PARCO EOLICO "ALAS"

Documento di risposta alla nota della Regione prot.prot. 8017 del 08/03/2021

***STUDIO DI IMPATTO AMBIENTALE - DOCUMENTO REDATTO IN
RISPOSTA ALLA RICHIESTA DI INTEGRAZIONE FORMULATA
DALLA REGIONE E DAGLI ENTI LOCALI CON NOTA
PROT.0055739 DEL 25/05/2021***

Sovrapposizione della pista di accesso alla postazione eolica WTG1 alla fascia di tutela di 150 m del corso d'acqua denominato Tuvu Su Mazzone, bene paesaggistico ai sensi dell'art. 17 comma 3 lettera h N.T.A. P.P.R.)

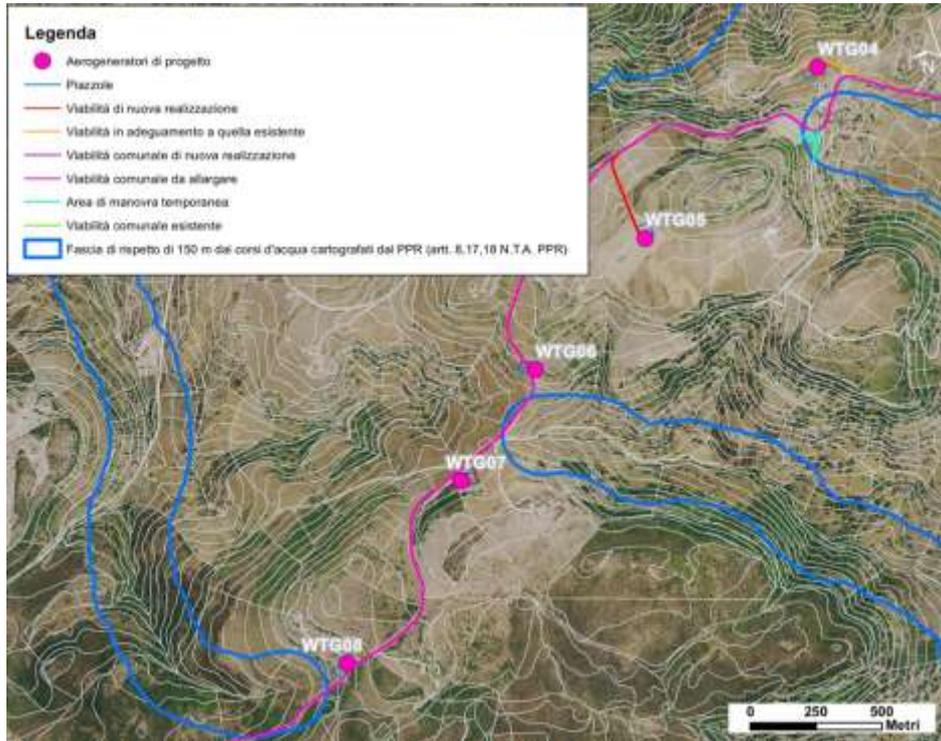
- ⇒ una porzione della viabilità di accesso alla postazione eolica WTG1 in corrispondenza del tratto sommitale del corso d'acqua denominato *Tuvu de Su Mazzone*;
- ⇒ locali e puntuali interventi di adeguamento della viabilità comunale esistente, in corrispondenza del *Riu Tutti*, *Riu Trainu de Leone*, *Riu Gallittu*;
- ⇒ modesto tratto del tracciato del cavidotto di distribuzione elettrica d'impianto, in corrispondenza del *Riu Camedda*, menzionato precedentemente;

Anche in questo caso l'effettiva interferenza negativa con la vegetazione ripariale di pregio è stata esclusa dai rilievi di campo eseguiti che hanno confermato, inoltre, l'assoluta inesistenza di interferenze con il regolare e naturale deflusso idrico superficiale. In ogni caso è previsto un monitoraggio ante operam di tutte le aree interessate dai lavori a valle dell'autorizzazione finale ed i rilievi topografici di dettaglio;
